北京市规划和自然资源委员会顺义分局

京规自（顺）供审函[2025]0004号

北京市规划和自然资源委员会顺义分局 关于顺义新城 2501 街区薛大人庄剩余 2 号 地土地一级开发项目“多规合一”协同平台 审核意见的函

附件：“多规合一”协同平台供审意见附图

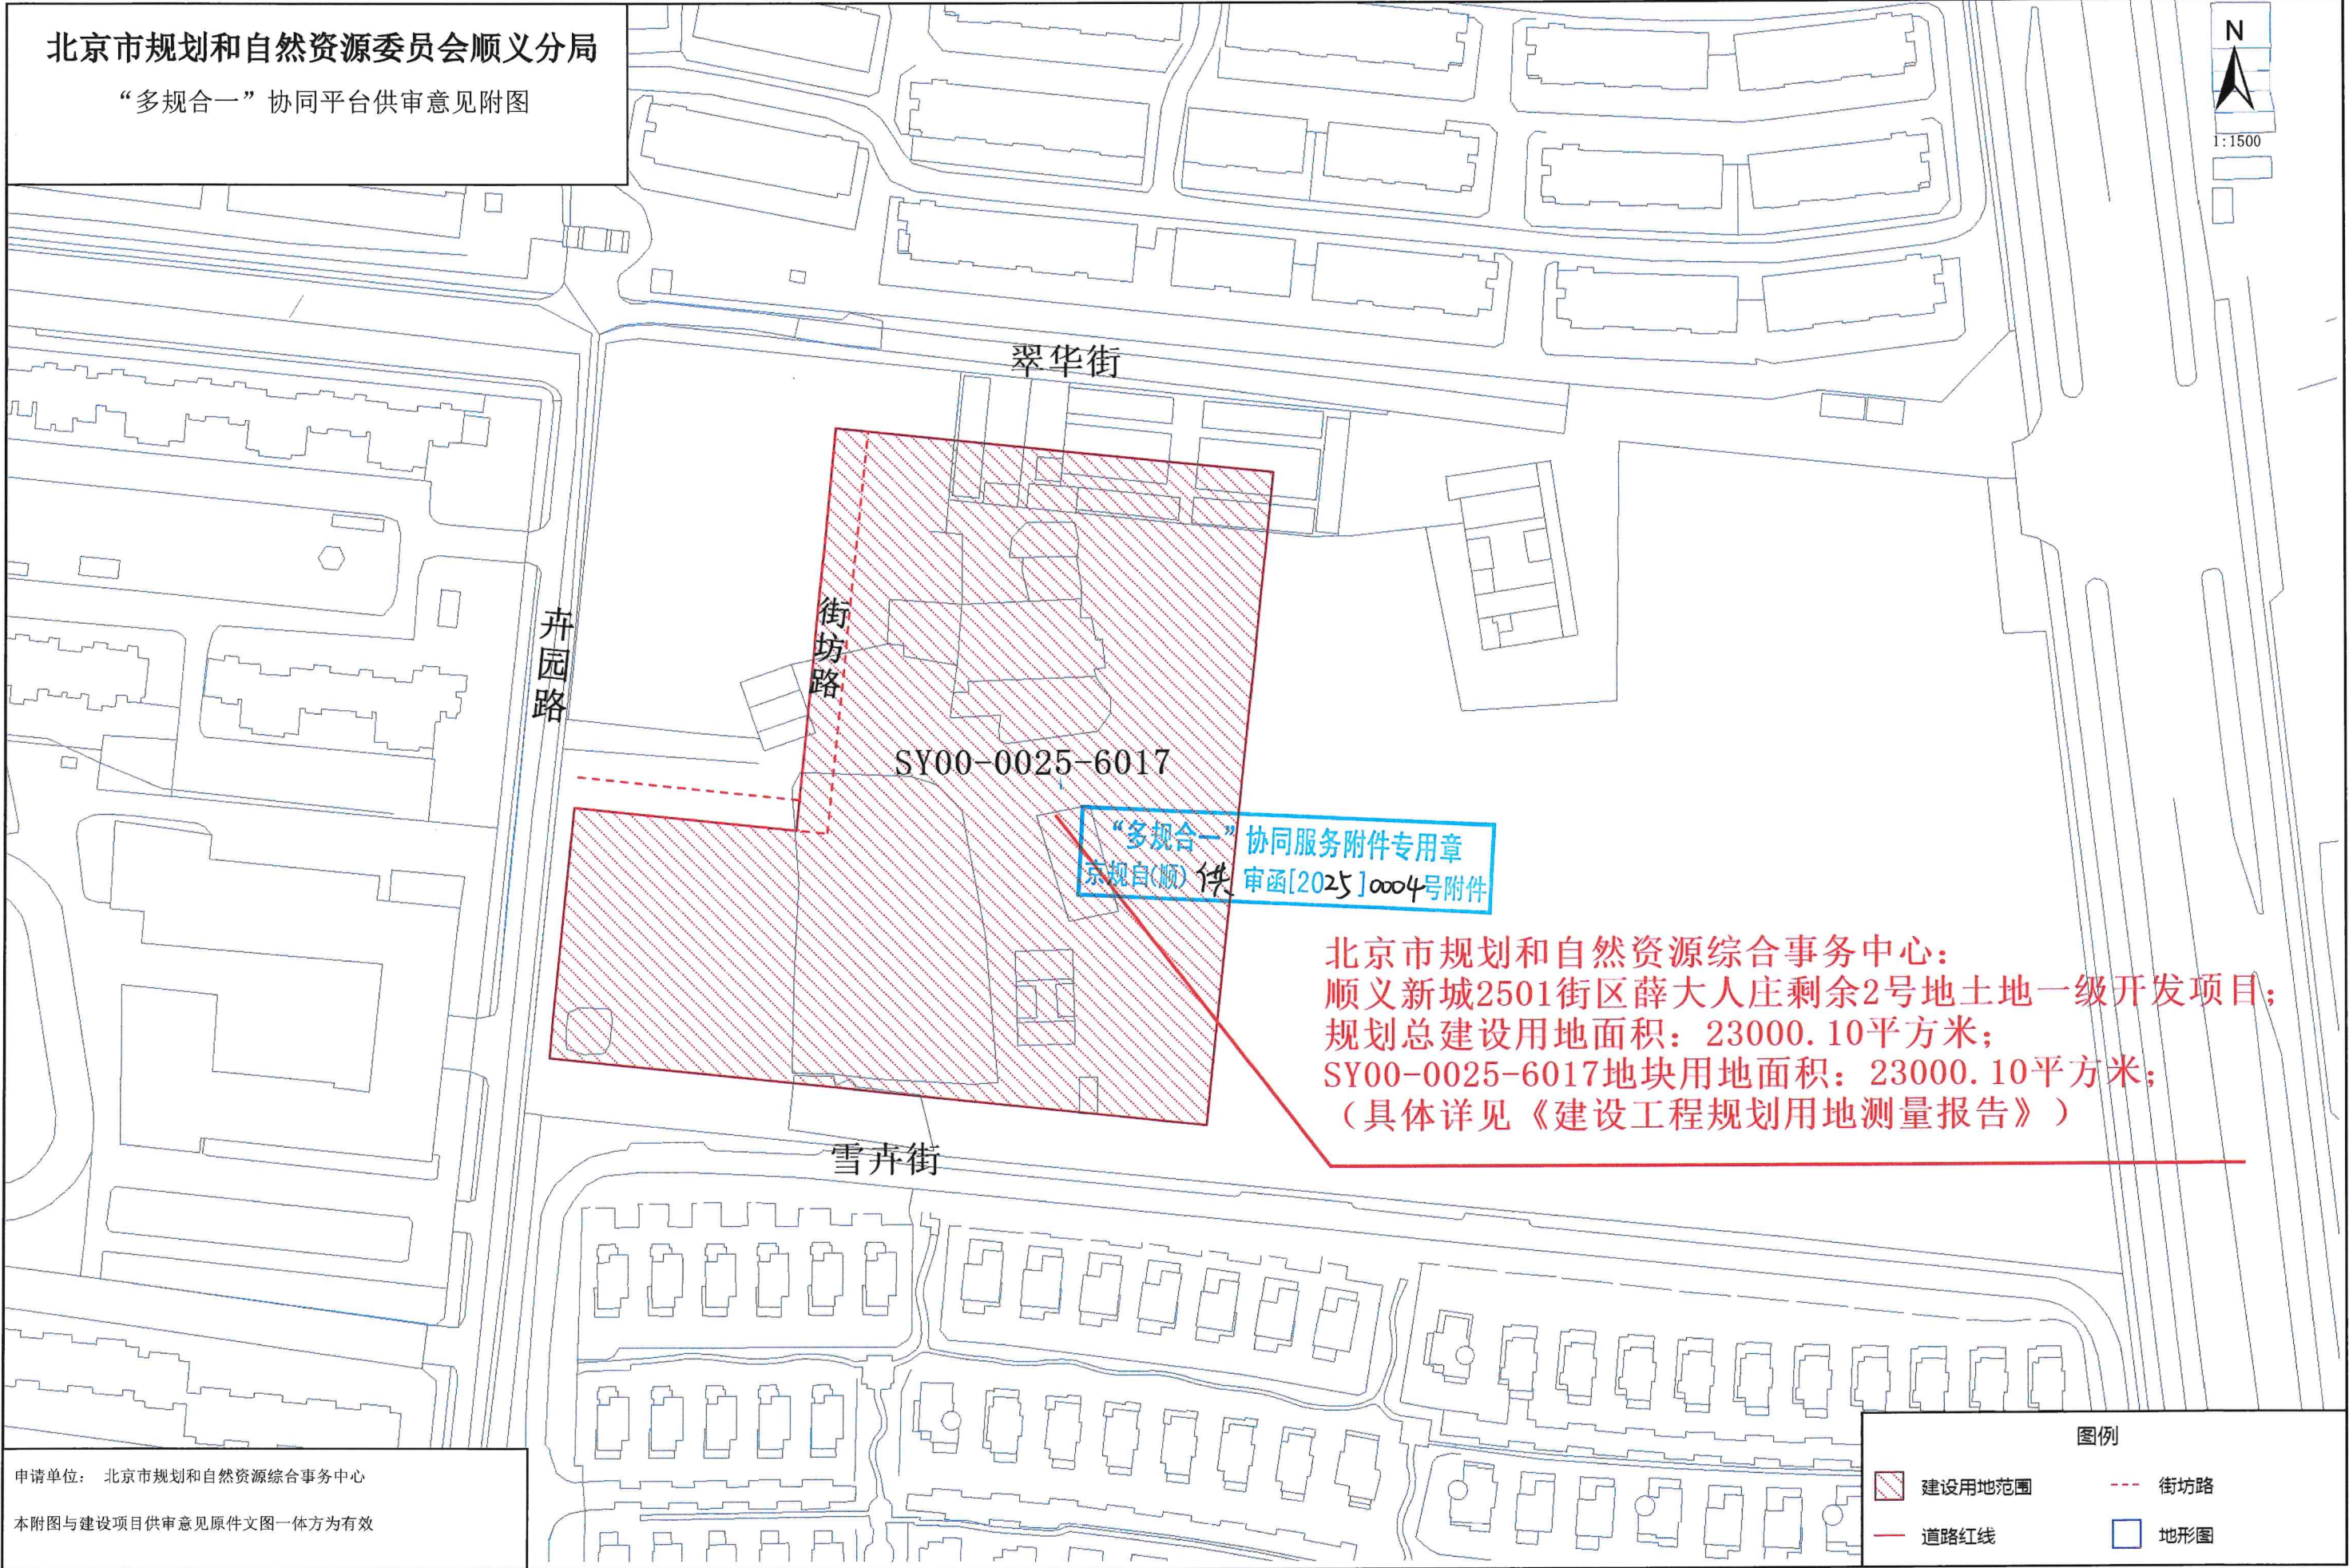
（一）用地位置、范围：项目位于顺义区天竺镇内，详见附件及《建设工程规划用地测量成果报告书》（2025 规自（顺）测字 0036 号）。

各地块用地规模详见《建设工程规划用地测量成果报告书》(2025 规自(顺)测字 0036 号)。SY00-0025-6017 地块内规划 1 条南北向街坊路,道路宽度 8 米(街坊路可结合建筑方案优化道路线由)。
